Objet : DIOTA - Projet d'épandage des boues de la station d'épuration de CIREY-LÈS-PONTAILLER (21) - Avis
du Bureau de la commission locale de l'eau du bassin de la Tille

Projet d'épandage des boues de la station d'épuration de CIREY-LÈS-PONTAILLER (21)) - Avis de la CLE de la Tille

ANNEXE 2 - CARTES ET PHOTOS AÉRIENNES HISTORIQUES

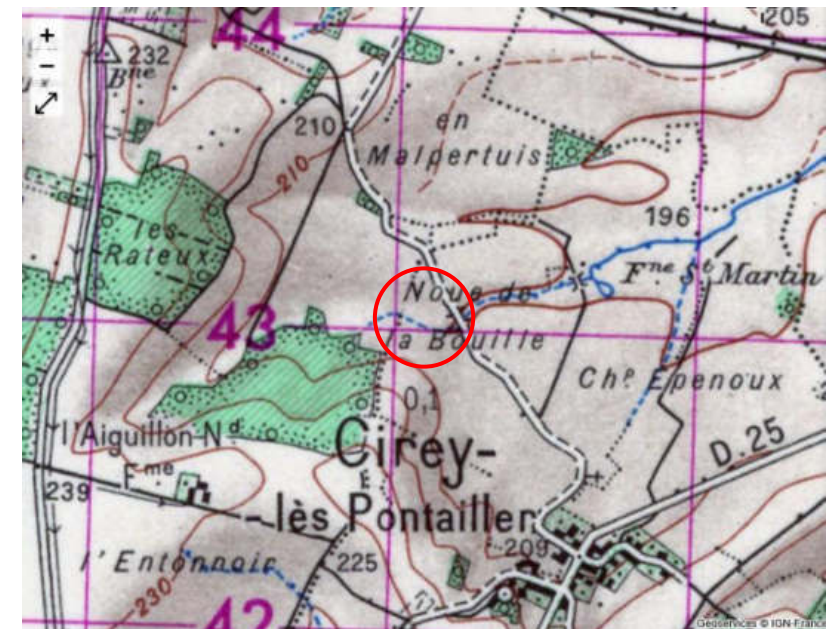
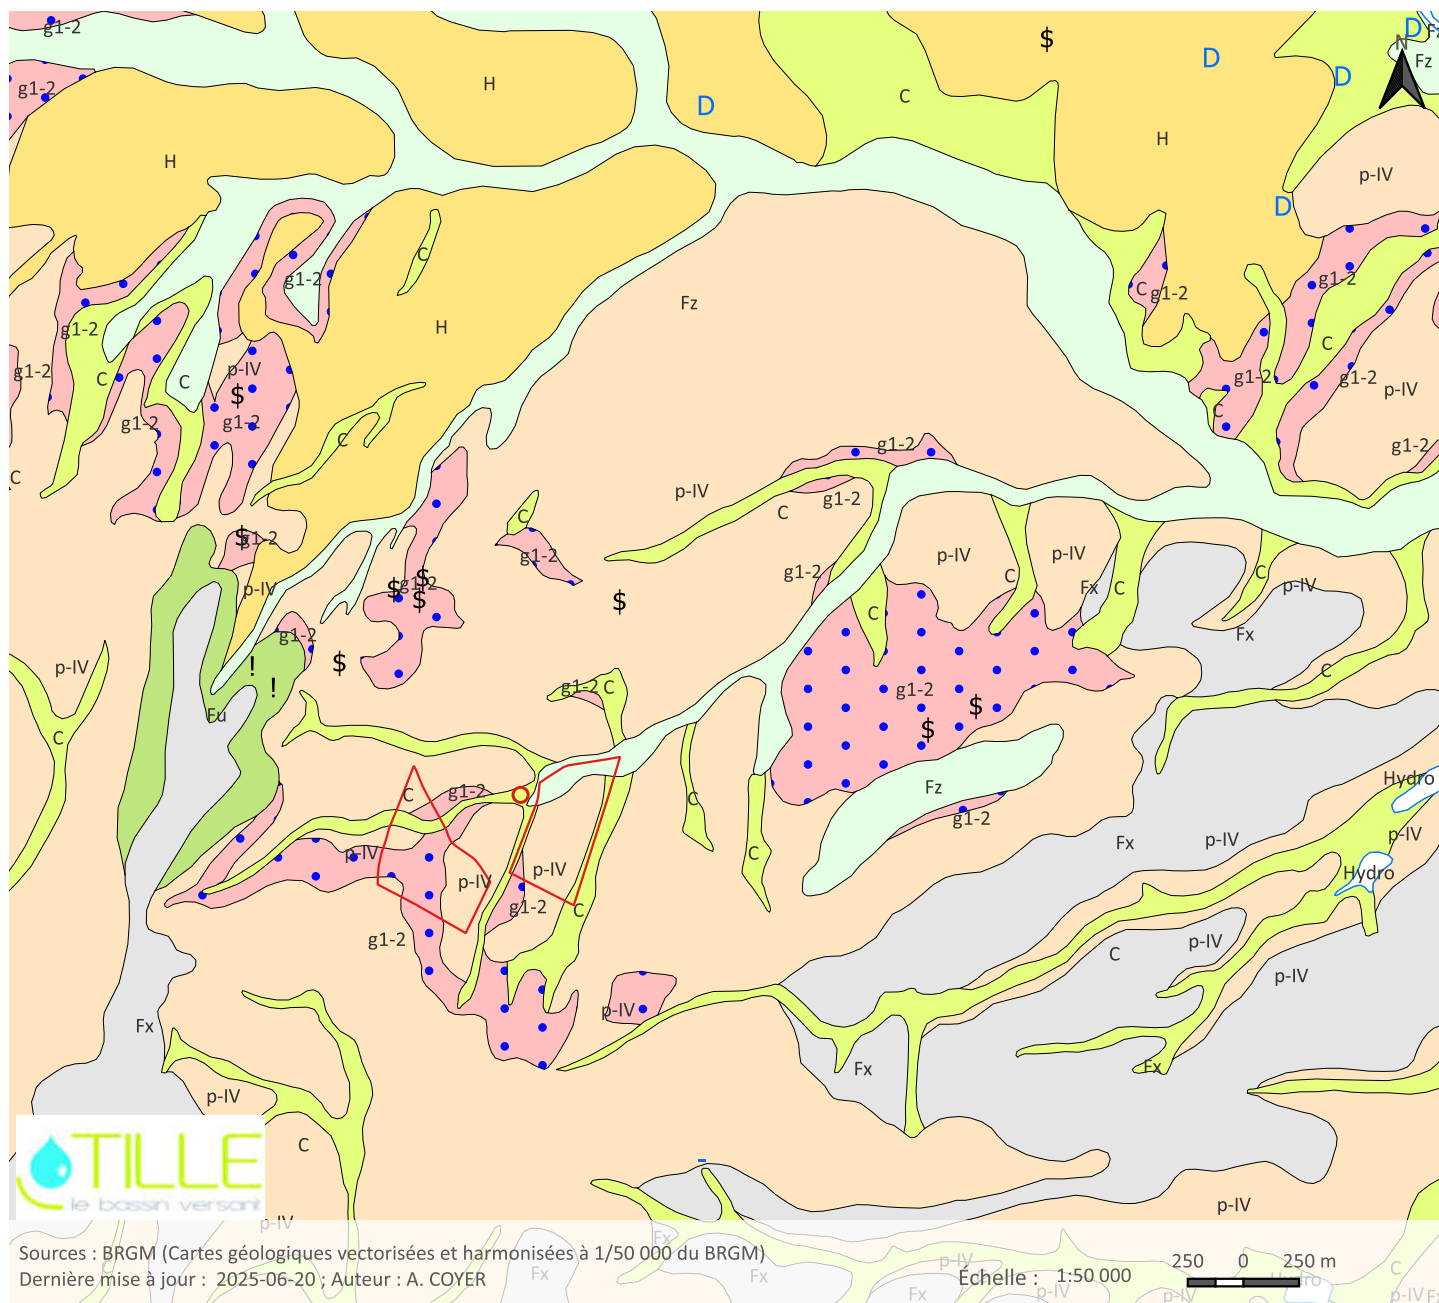
Cet écoulement a été expertisé dans le cadre des inventaires des cours d'eau par la Direction Départementale des Territoires de la Côte d'Or (DDT21). Seule la partie située sur la parcelle n° C 125 n'est pas classée en cours d'eau d'après la cartographie des cours d'eau de la DDT 21 puisqu'il est absent de la cartographie disponible en ligne mise à jour le 17/09/2023. Les parties amont et aval de cet écoulement étant classées en cours d'eau suite à des expertises terrain (17/10/2016), il conviendrait de faire réaliser une expertise sur ce tronçon afin de classer l'écoulement sur la parcelle susvisée. D'après les photos aériennes, il semblerait qu'un lit soit présent sur la partie amont et que la partie aval soit busée. Les photos historiques permettent clairement d'identifier un cours d'eau d'origine naturelle sur l'ensemble du linéaire ; y compris la parcelle nommée n° C125 dans le dossier (**ANNEXE 2**).

➔ Par mesures de précautions, la CLE de la Tille préconise d'éviter l'épandage des boues sur 35 mètres de part et d'autre de la zone d'écoulement supposée, selon la législation en vigueur.

ANNEXE 3 – GÉOLOGIE

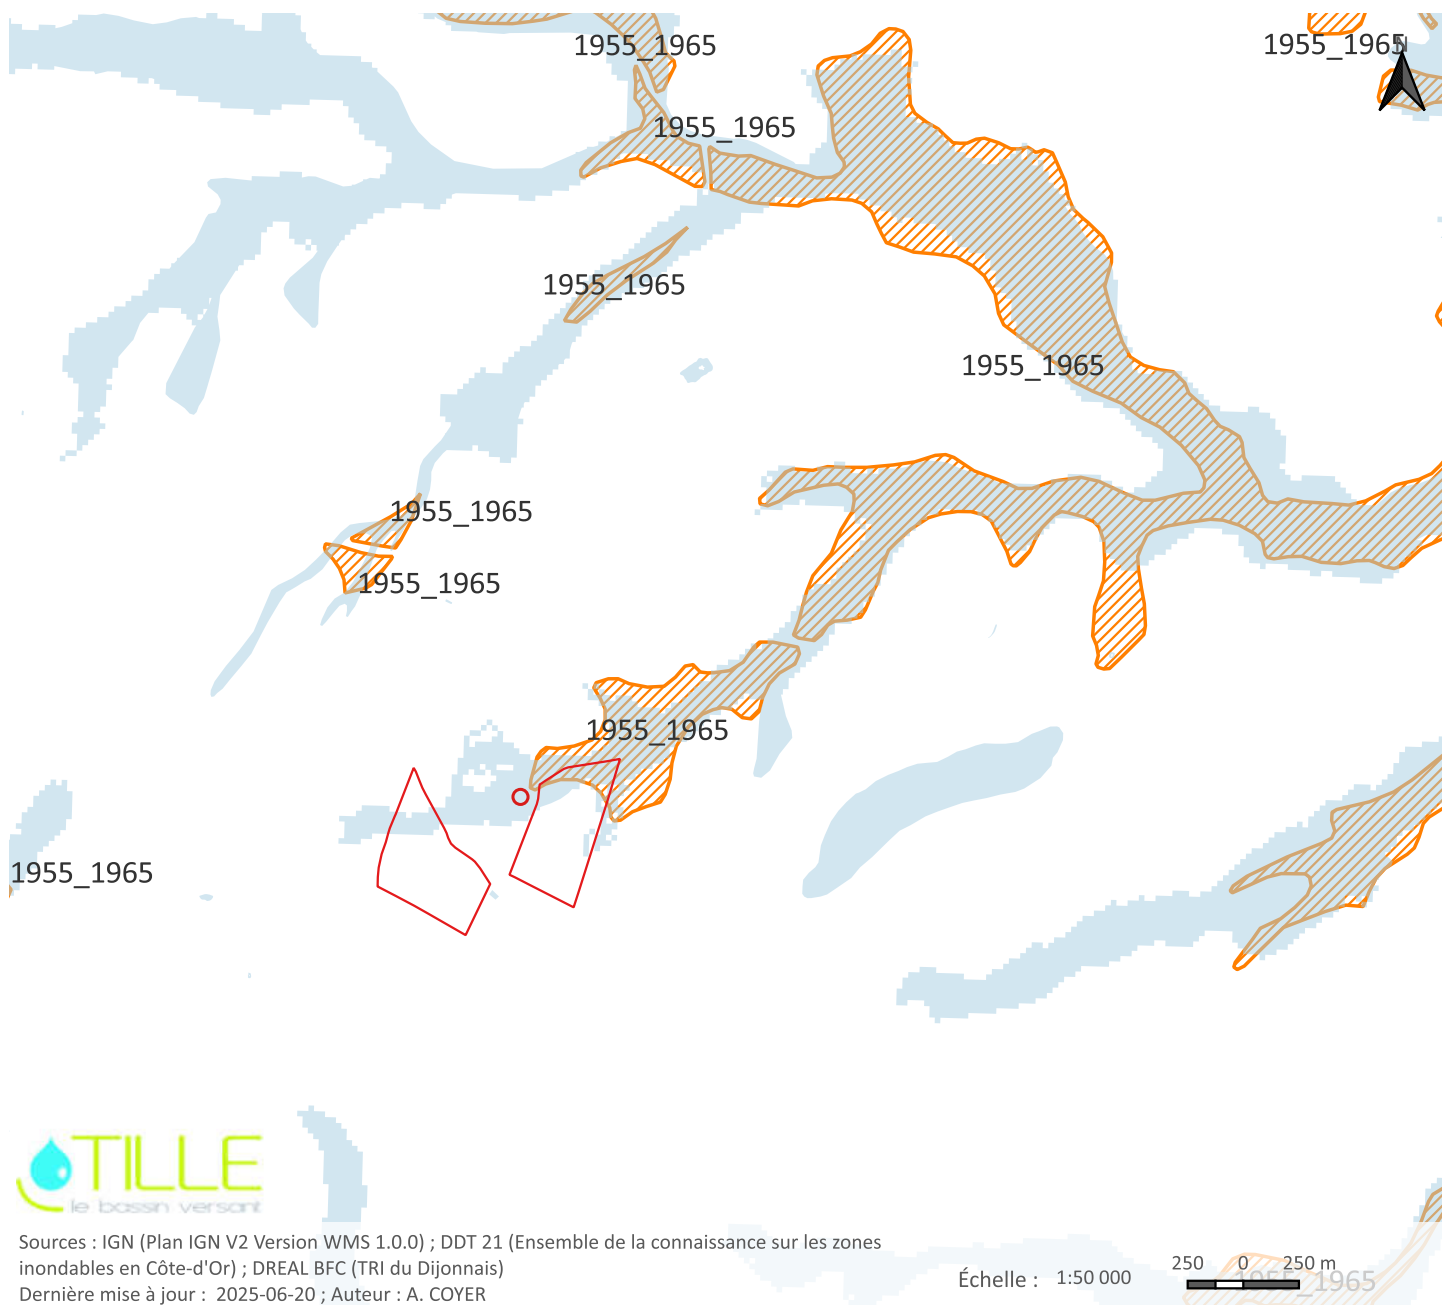
➔ La CLE de la Tille préconise une meilleure prise en compte de la vulnérabilité de la ressource en eau ; notamment en prenant des précautions particulières au niveau des zones alluvionnaires (cf. **Formations géologiques C et Fz de l'ANNEXE 3**).

ANNEXE 4 – RISQUE INONDATION PAR DÉBORDEMENT DE COURS D'EAU

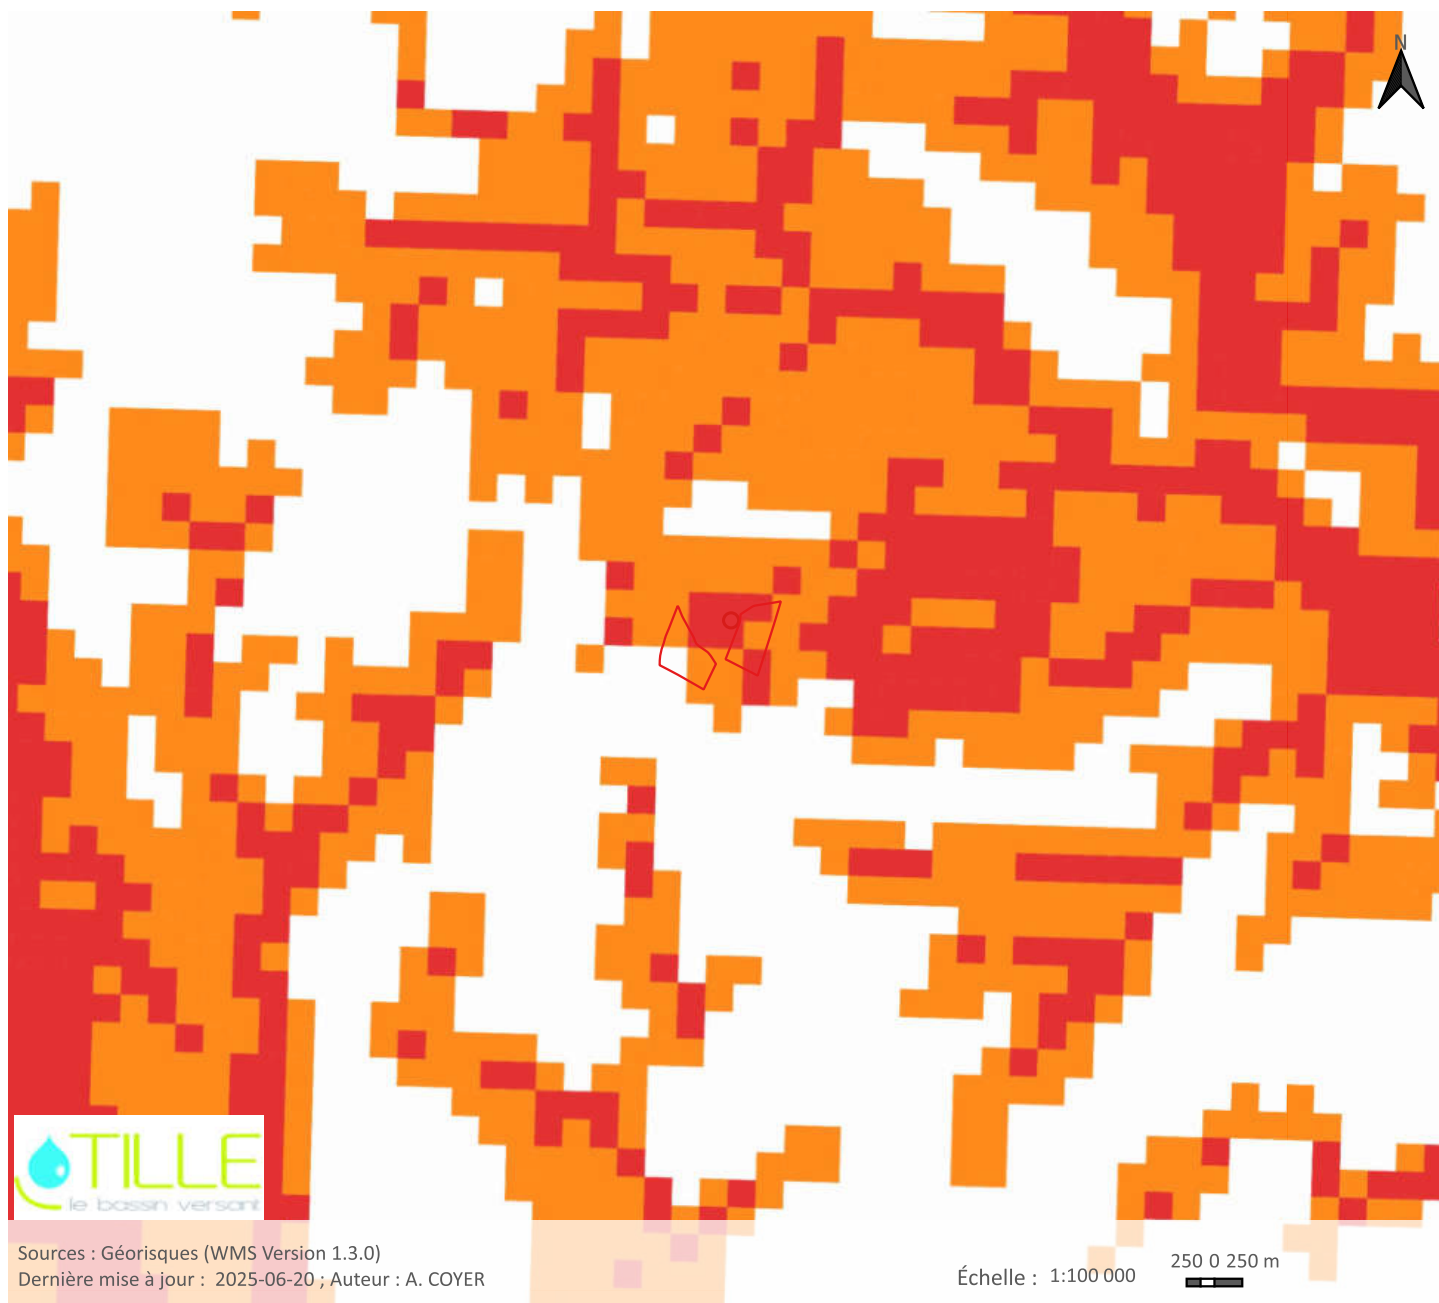
➔ Par principe de précaution, les crues étant difficilement prévisibles, la CLE de la Tille conseille d'éviter les zones présentant un risque inondation plutôt que de se baser sur des périodes hypothétiques. L'enveloppe Approchée des Inondations Potentielles (EAIP) et la crue historique de 1955-1965 devraient être évitées (cf. ANNEXE 4).

ANNEXE 5 – RISQUE INONDATION PAR REMONTÉE DE NAPPE

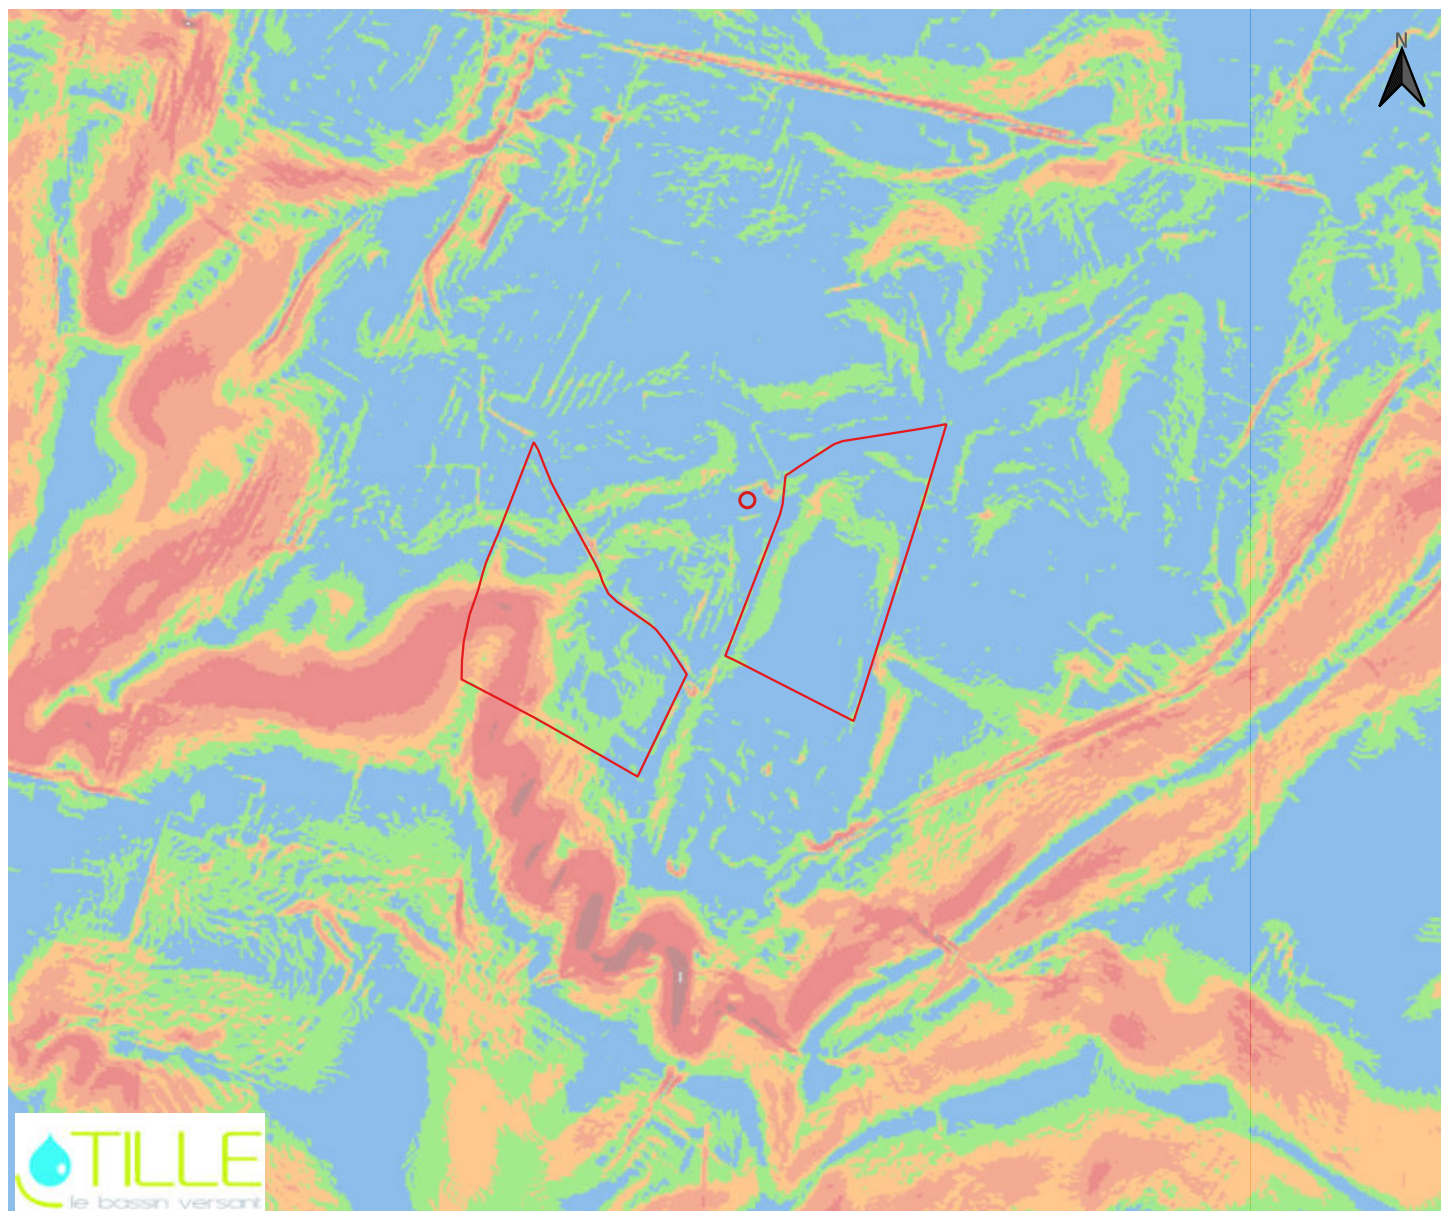
Le projet se situe sur une zone sensible aux remontées de nappe (cf. ANNEXE 5) ; ce qui n'a pas été pris en compte dans le dossier.
